三菱電機ギヤードモータ

No.871 - 0261

ブレーキ付き仕様 6 点端子台の一部構造変更のお知らせ

ブレーキ付き仕様 6 点端子台

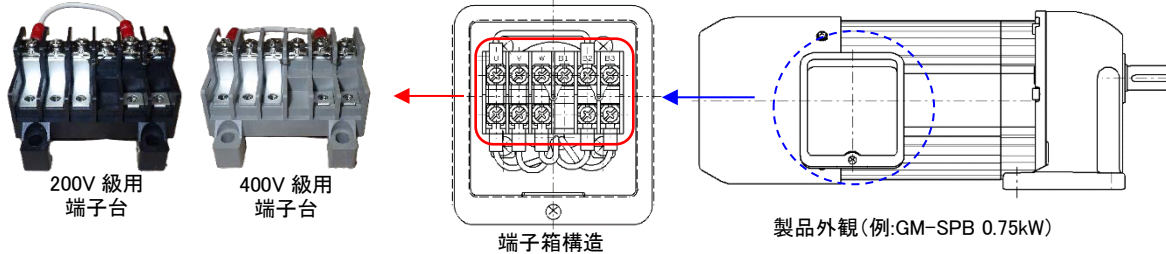
該当端子台を UL 規格仕様品に採用している端子台へ変更いたします。

そのため、下表のとおり一部寸法、表示が変更となります。

なお、取り付け互換を有しており端子サイズ、結線方法、性能に変更はありません。

項目	変更前	変更後
寸法 (変化箇所のみ)		
電圧表示	200V 級: 表示なし 400V 級: 表示あり(インク) ... 400	200V 級: 表示あり(レーザー) ... 200 400V 級: 表示あり(レーザー) ... 400
